Restauro conservativo con ristrutturazione architettonica di Villa Episcopio

**PERIZIA DI VARIANTE al progetto esecutivo cui al parere espresso
nella**

**ISTANZA DI AUTORIZZAZIONE AI SENSI DEGLI ART. 21 E 146 DEL D.Lgs
42/04**

Elaborato: R01

Stralcio Tav ARE44 del progetto esecutivo

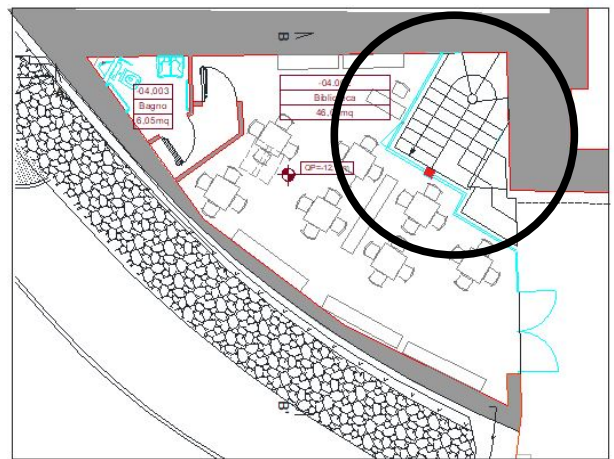
Per permettere il collegamento tra i vari terrazzamenti del complesso ed in particolare per poter raggiungere quello posto a quota - 4,30 mediante la scala in pietra da recuperare, è necessaria una scala di collegamento tra la quota - 12,35 e la copertura del “Caffè Letterario”.

Proposta: In sostituzione della scala esterna prevista nel progetto esecutivo, si propone la realizzazione di una scala totalmente interna al volume triangolare tale da limitare la sua visibilità ed evitare ingombri sulle facciate storiche del monumento.

Tale collegamento è previsto mediante la realizzazione di una scala con pedate in pietra e struttura portante in acciaio con finitura a vernice ferro micaceo, e con accesso diretto dall'esterno a quota -12,35, che conduce alla quota superiore di - 9,15 attraverso una botola conformata dal taglio del solaio di copertura, e protetta da una ringhiera in ferro a disegno semplice.

Internamente al locale biblioteca - sala lettura tale vano scala sarà delimitato da pareti vetrate tali da garantirne la chiusura e contemporaneamente un'adeguata illuminazione ed un'areazione naturale. Il fronte sulla terrazza sarà chiuso sia parzialmente con muratura rivestita in pietra locale ad “opus incertum” con effetto strutturale in continuità della murazione esistente su via Boccaccio sia con infissi vetrati con telai in acciaio verniciati ferromicacei.

Contestualmente, nella presente proposta di variazione progettuale, viene di fatto abolita la realizzazione di una nuova scala interna prevista accanto alla “residenza B” a quota -12,25

Stralcio Tav ARE49 del progetto esecutivo

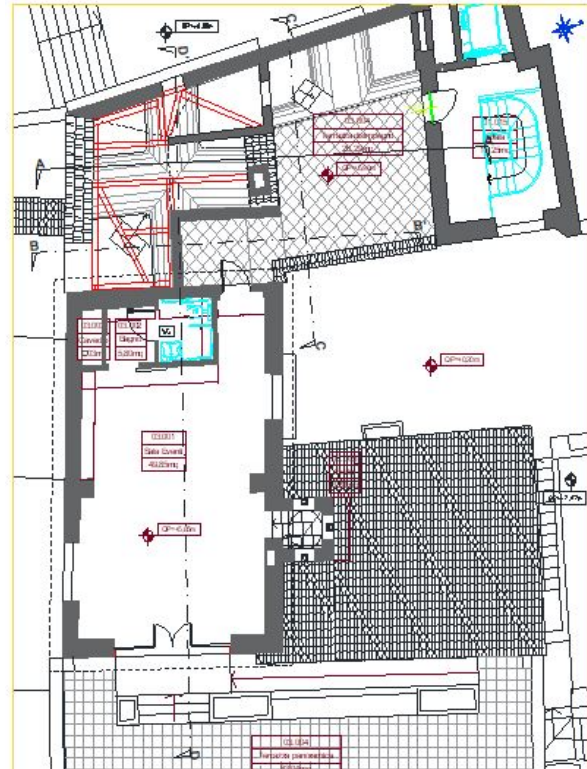
Il progetto esecutivo approvato con D. D. n. 234 del 24.10.2018, prevede la realizzazione di una foresteria con accesso dal terrazzo di copertura posto a quota + 5,90 mediante la modifica delle falde della copertura lignea esistente.

Si evidenzia la necessità oggettiva di prevedere un accesso a tale ambiente che sia rispondente alle norme per gli utenti; cosa che l'attuale, oltremodo ristretta, scala a chiocciola non consente.

La nuova scala già prevista di collegamento tra la quota androne +0,20 e la copertura a terrazzo disimpegno posta a quota + 5,90 può permettere tale accesso, ma in ogni caso occorre parzialmente modificare la piccola copertura a falde esistente visto che sua altezza interna non permette attualmente la realizzazione di un accesso diretto al locale adiacente in questione a quota + 5,85.

Proposta: secondo quanto già proposto nel progetto definitivo approvato con D.D. n. 511 del 30.09.2009 posto a base dell'appalto si avanza la proposta funzionale di realizzare una **“Sala Eventi”** con annesso locale igienico tale da valorizzare al pubblico l'enorme potenziale evocativo del luogo, particolarmente panoramico a tale quota.

Proposta: Per minimizzare la modifica geometrica di detta copertura, in linea con quanto già proposto nel progetto definitivo approvato con D.D. n. 511 del 30.09.2009 posto a base dell'appalto, si propone la realizzazione di tale nuovo vano di accesso al locale con terrazzo posto a quota + 5.85 mediante:

- Rimozione del manto di tegole e della sottostante travatura in legno limitatamente ad un tratto di circa mt 2,00 ed esclusivamente per la falda prospiciente il terrazzo disimpegno a quota + 5,90;
- Recupero integrale di tutte le capriate lignee esistenti con rifacimento del pacchetto di copertura con il riutilizzo dei materiali in loco, nel rispetto delle quote e delle geometrie esistenti.
- Realizzazione di muratura di tom pagno intonacata atta a separare la parte di sottotetto con il nuovo passaggio aperto.
- Modifica dell'attuale vano finestra esistente sulla facciata adiacente tra i due corpi di fabbrica tale da conformare il nuovo ingresso all'ambiente terrazzato.

Stralcio Tav C03 del progetto di variante a quota – 12,35

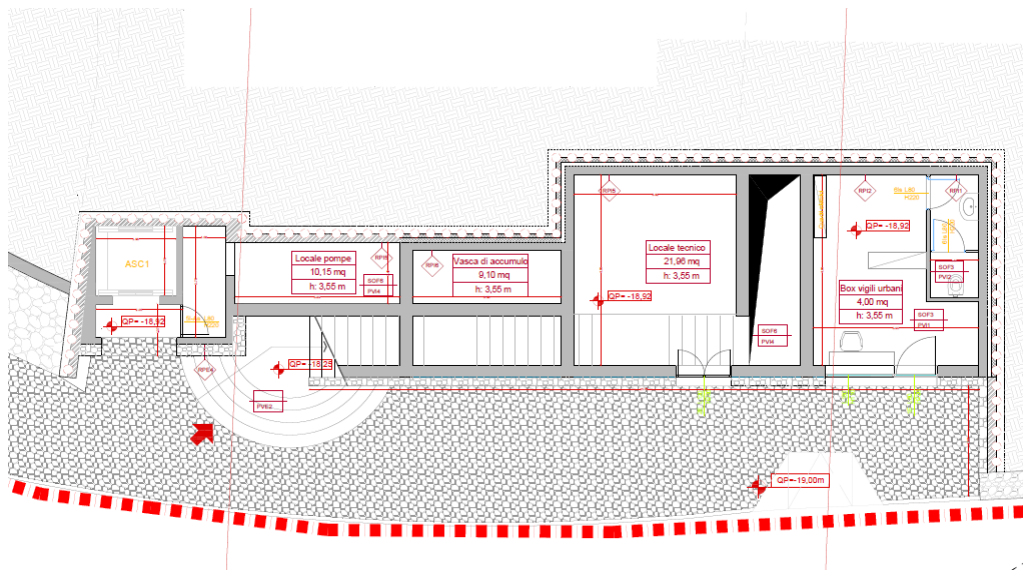
A seguito degli scavi per la realizzazione della paratia, il progetto esecutivo prevede la conformazione di nuovi volumi destinati sia a locali tecnici sia a funzioni specifiche di controllo e gestione del complesso, oltre all'arretramento del muro di contenimento prospiciente via Boccaccio. Inoltre, in aderenza al "Caffè Letterario" si prevede la realizzazione di un corpo ascensore per disabili che permette il collegamento tra via Boccaccio e quota terrazza giardino concerti a + 12,35.

Considerata la richiesta avanzata in sede di Conferenza del 26.01.2018, visto il parere contrario espresso al punto 2 pag. 5 della precedente nota n. 1623 del 24.01.18 della Soprintendenza per minimizzare l'impatto ambientale determinato dalle modifiche all'orografia del costone e dell'arretramento del muro su via Boccaccio si propone una diversa soluzione progettuale che in parte rispecchia quella già riportata nel Progetto Definitivo approvato.

- Un diverso posizionamento della palificata che, seguendo l'orografia dei luoghi, recupera le linee originarie dei terrazzamenti. In tal modo risulta, oltretutto, ridotta la necessità di realizzare spazi di ispezione e manutenzione dei tiranti strutturali.
- Realizzazione dell'elevatore meccanico per disabili nel rispetto della Legge 104/92, mediante una struttura verticale che sfrutta parzialmente il vuoto dell'esistente cisterna posta sul piano a quota + 12,35.

Dalla via Boccaccio, l'elevatore a due fermate raggiunge la quota intermedia di - 12,91 e mediante alcune rampe a norma si arriva fino a quota -12,35.

Tale struttura meccanica specificamente utilizzata per il superamento delle barriere architettoniche permette con le sue ridotte dimensioni di uscire fuori terra con un torrino di soli 1,70 dal piano terrazzato a quota -12,35 in aderenza all'esistente muro in pietra che delimita a nord il terrazzo giardino a tale quota. Un lato del torrino è previsto in muratura intonacata, su fronte di via Boccaccio mentre i restanti due lati sono realizzati con struttura in acciaio verniciato ferro micaceo e vetro.

- Realizzazione di una scala di collegamento tra via Boccaccio e quota -12,35 che si sviluppa a doppia rampa secondo quanto originariamente previsto nel progetto definitivo approvato.
- Realizzazione a quota - 19,10 di locali tecnici per l'alloggio degli impianti meccanici, delle pompe antincendio, della riserva idrica antincendio e delle apparecchiature elettromeccaniche, tutti ricavati entro terra con lo sfruttamento degli spazi derivanti dalla cisterna idrica, dall'elevatore e dalla scala di collegamento.
